**Forum mondial de l'harmonisation
des Règlements concernant les véhicules**

Groupe de travail des véhicules automatisés/autonomes et connectés

Règlements ONU n^{os} 13, 13-H, 139, 140 et RTM ONU n^o 8 :**Précisions****Proposition de complément 17 à la série 11 d'amendements
au Règlement ONU n^o 13 (Freinage des véhicules lourds)****Communication de l'expert de l'Association européenne
des fournisseurs de l'automobile***

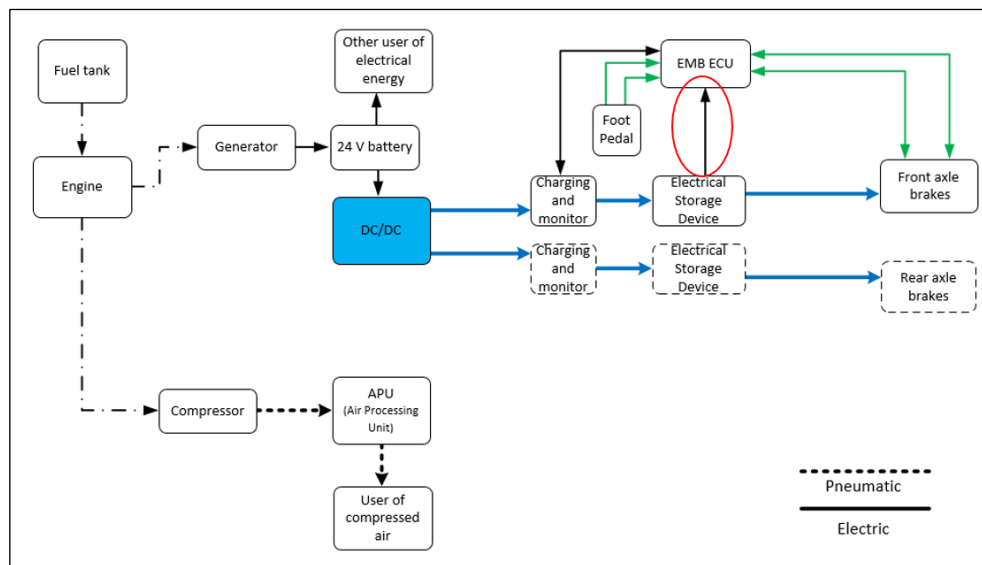
5.2.1.34.5 Dans le cas d'une alimentation en énergie électrique alimentant uniquement la transmission de commande électrique et en cas de défaillance de cette source d'énergie, à partir de la valeur nominale du niveau d'énergie, toute la plage de commande du système de freinage de service doit être garantie après 20 actionnements à pleine course consécutifs de la pédale de commande du frein de service. Pendant l'essai, la commande de freinage doit être à chaque fois actionnée à fond pendant 20 s, puis relâchée pendant 5 s. Il est entendu qu'au cours de cet essai, une quantité d'énergie suffisante doit être disponible dans le système de transmission d'énergie pour permettre un actionnement à fond de course de la commande du frein de service. Cette prescription ne doit pas être interprétée comme une dérogation aux prescriptions de la partie D de l'annexe 7.

40. Le paragraphe 5.2.1.34.5 traite d'une configuration d'un système de freinage électromécanique dans laquelle un dispositif de stockage d'énergie électrique (par exemple une batterie) **ne** fournit de l'énergie **qu'**à la transmission de **commande** (mais **pas** à la transmission d'énergie électrique comme dans le cas d'un système de freinage à commande électronique, qui doit être conforme au paragraphe 5.2.1.27.5) ; à titre d'exemple de système de freinage, voir la figure du paragraphe 5.2.1.34.5).

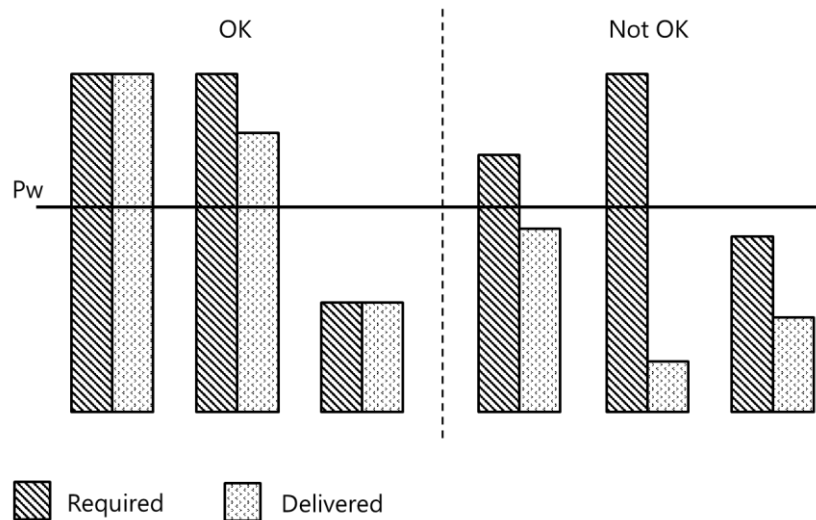
5.2.1.34.6 Si les dispositifs de stockage d'énergie électrique fournissent également de l'énergie électrique pour la transmission de la commande électrique, les prescriptions du paragraphe 1.2.1 de la partie D de l'annexe 7 s'appliquent.

41. Contrairement au paragraphe 5.2.1.34.5, cette prescription concerne une configuration d'un système de freinage électromécanique où les dispositifs de stockage d'énergie fournissent l'énergie électrique pour la commande électrique et la transmission de l'énergie électrique (à titre d'exemple de système de freinage, voir la figure du paragraphe 5.2.1.34.6).
